女川原子力発電所 2 号炉  
内部溢水の影響評価について  
審査会合における指摘事項の回答

平成 27 年 5 月 14 日

東北電力株式会社

図1 内部溢水影響評価への反映要否判断フロー

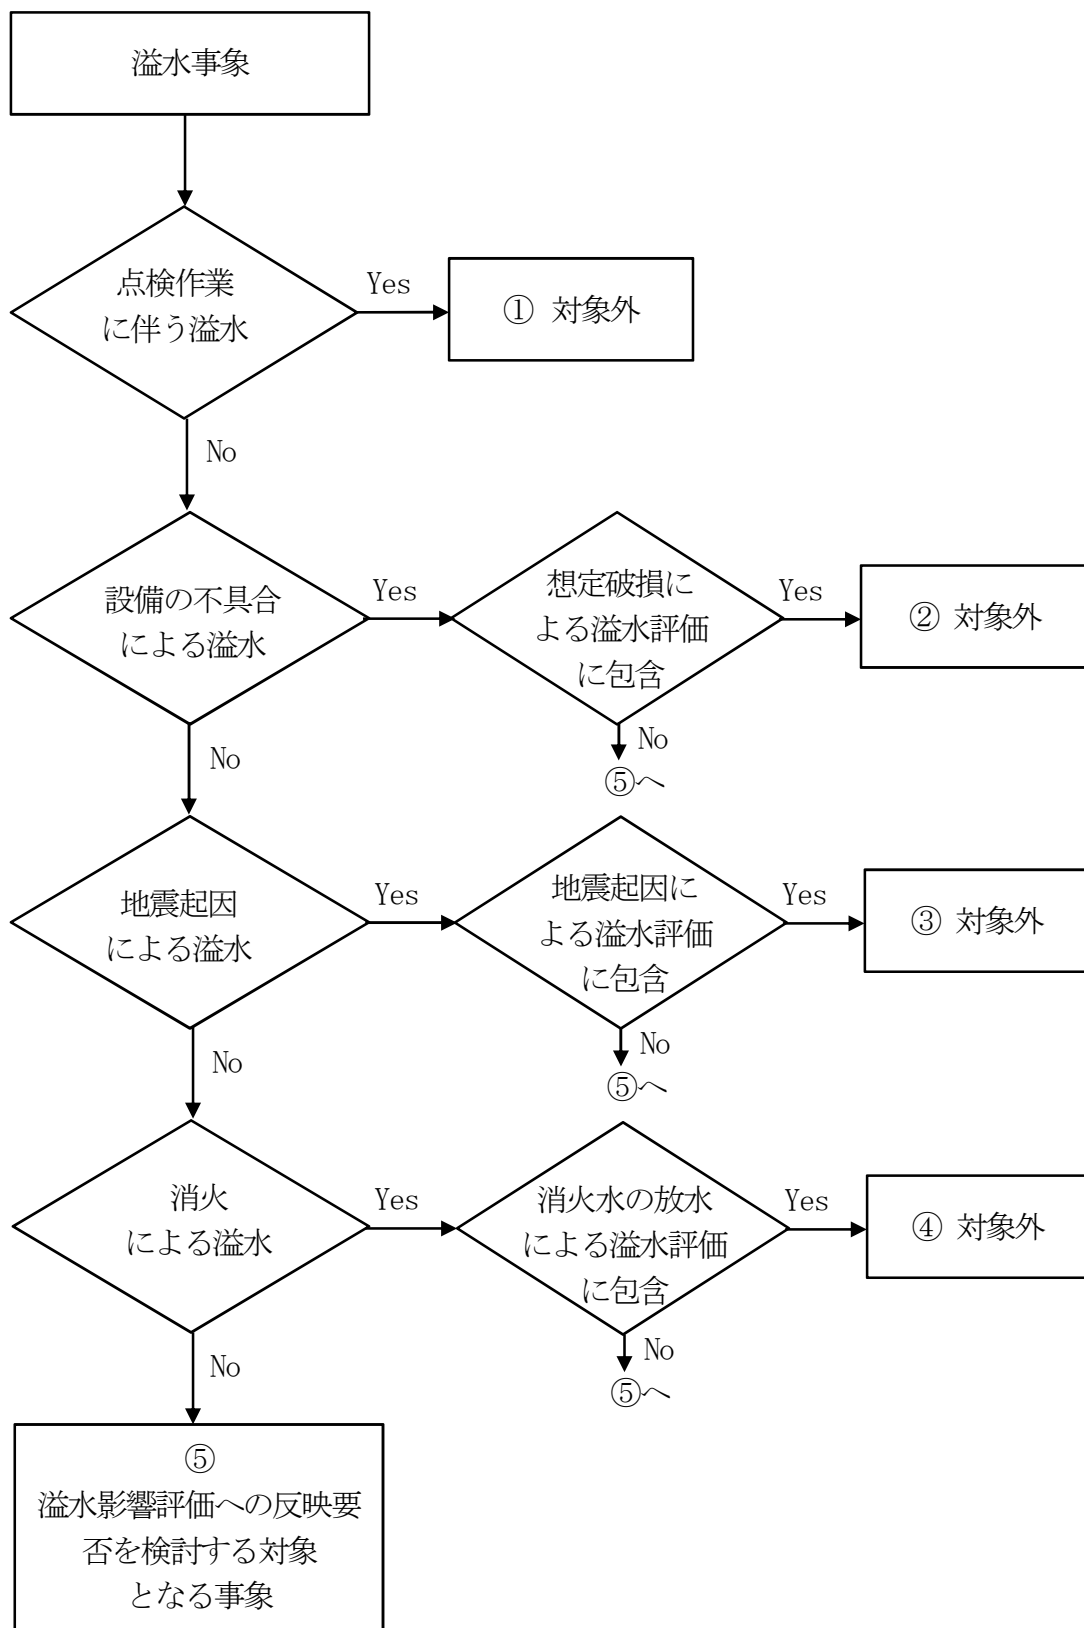
溢水源や溢水経路の抽出において、現場調査の方針と方法（過去のトラブル事例も踏まえた）について説明すること。

自社の他ユニットや他社の溢水事象も含め溢水影響評価に反映が必要な過去のトラブルを整理して説明すること。

内部溢水影響評価への反映が必要となる事象について、図1（内部溢水影響評価への反映要否判断フロー）に基づき抽出した。抽出された事象に対する、内部溢水影響評価における対応状況を別紙（不具合事象に対する内部溢水影響評価での対応状況について）に示す。

不具合事例を抽出し、内部溢水影響評価への反映要否について検討を実施した結果、いずれの事象についても、既に評価に盛り込まれている、若しくは、必要となる対策を講ずることとなっていることから、評価内容および評価結果への影響がないことを確認した。

図2 循環水系における対策内容

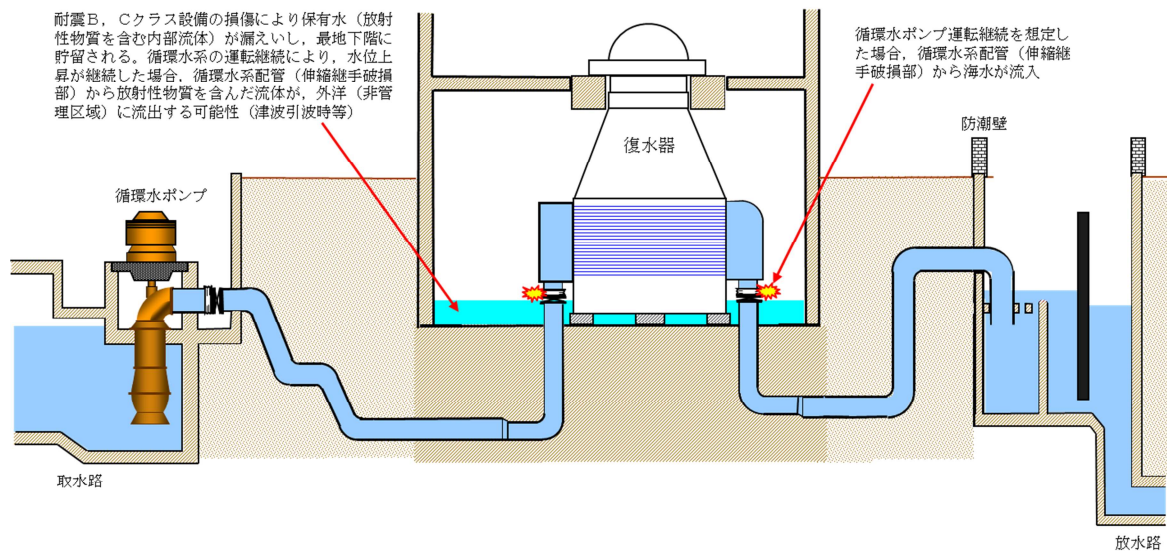
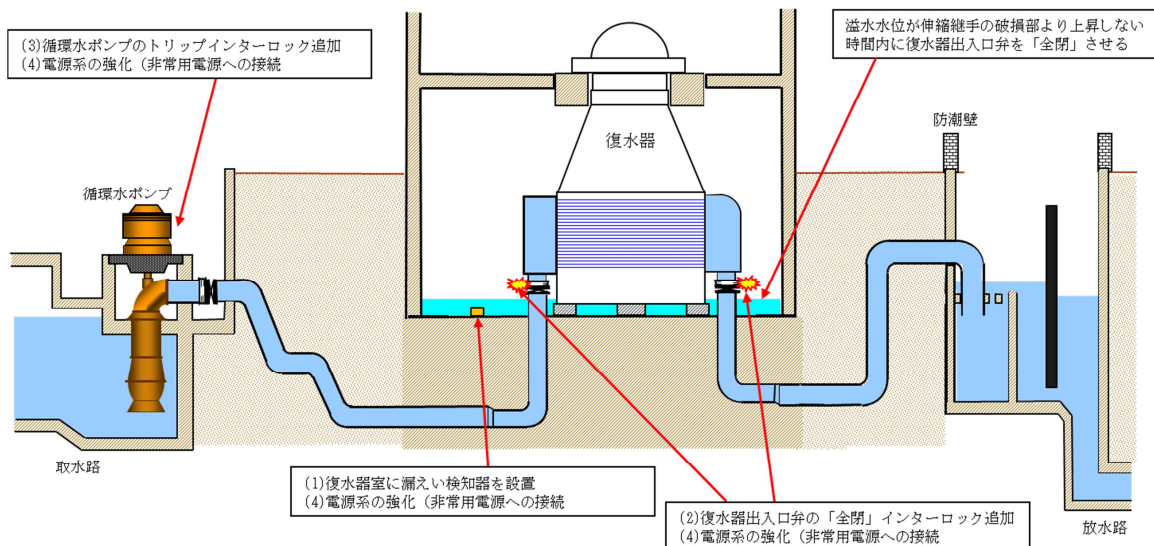
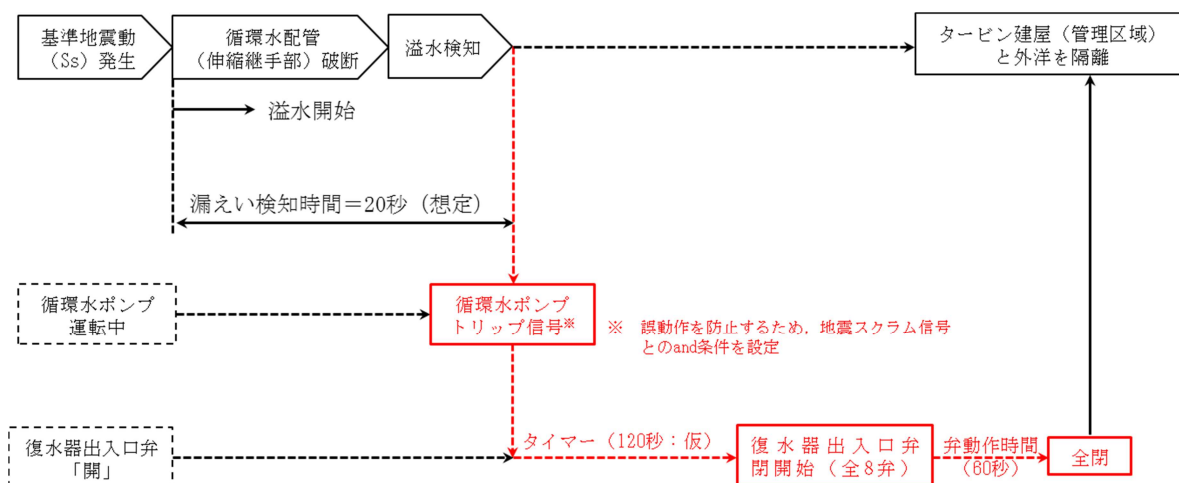
女川2号炉の管理区域内において、海水系配管が敷設されている建屋として該当するものは、タービン建屋のみであり、対象となる系統は循環水系の一系統である。循環水系配管がタービン建屋（管理区域）で破断した場合、以下に示すとおり、放射性物質を含んだ流体が、循環水系配管を通じて、外洋（非管理区域）に流出する可能性があるため、何らかの対応が必要となる。（図1参照）

循環水系に以下の対策を実施する。（図2参照）

- a. 復水器室に漏えい検知器を設置
- b. 復水器出入口弁の「全閉」インターロック追加
- c. 循環水ポンプのトリップインターロック追加
- d. 上記に関する電源系の強化（非常用電源への接続）

- (1) 基準地震動 ( $S_s$ ) 発生により、循環水配管（伸縮継手部）が破断し、溢水開始
- (2) 溢水開始 20 秒後に復水器室で漏えいを検知し、循環水ポンプトリップ
- (3) 循環水ポンプトリップは、誤動作を防止する観点から、「地震スクラム信号」との and 条件を設定
- (4) 循環水ポンプトリップの 120 秒後（仮設定）から、復水器出入口弁（全 8 弁）が閉動作開始

図 1 耐震評価対象の抽出フロー

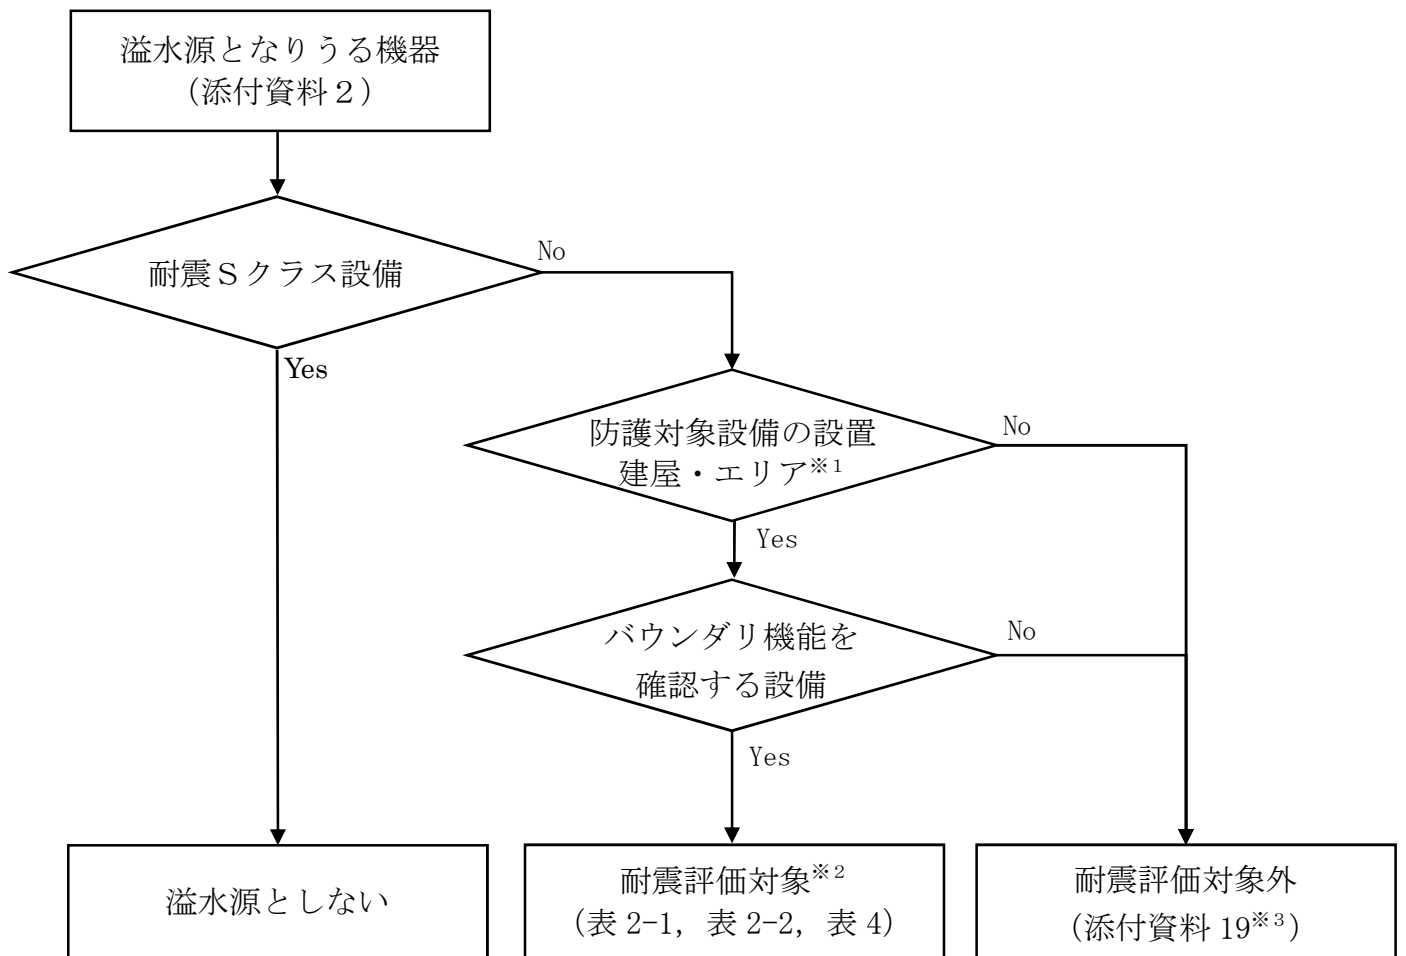
耐震 B、C クラスの配管について、どのように抽出したのかを説明すること。溢水源の抽出等に図面や CAD 等を使用しているが、現場の確認も併用することでの的確に抽出すること。

女川2号炉の溢水影響評価においては、図1のとおり、防護対象設備が設置された建屋およびエリア（原子炉建屋原子炉棟，原子炉建屋附属棟，制御建屋，復水貯蔵タンク（CST）エリア，軽油タンク（LOT）エリアおよび海水ポンプ室）に設置され、バウンダリ機能を確認する耐震B，Cクラス機器について、基準地震動 $S_s$ に対する地震力に対して耐震評価を実施し、発生値が評価基準値を上回る場合には、補強工事を行い、バウンダリ機能の確保することとしている。

これらの耐震B，Cクラス機器については、建設時より管理している設備図書（配管計装線図）を用いて、機器の耐震重要度分類および設置建屋（エリア）を確認し、耐震評価対象を抽出している。ここで、配管計装線図には、系統仕様（耐震重要度分類，最高使用圧力，最高使用温度，流体種類等），建屋区分等が記載されている。
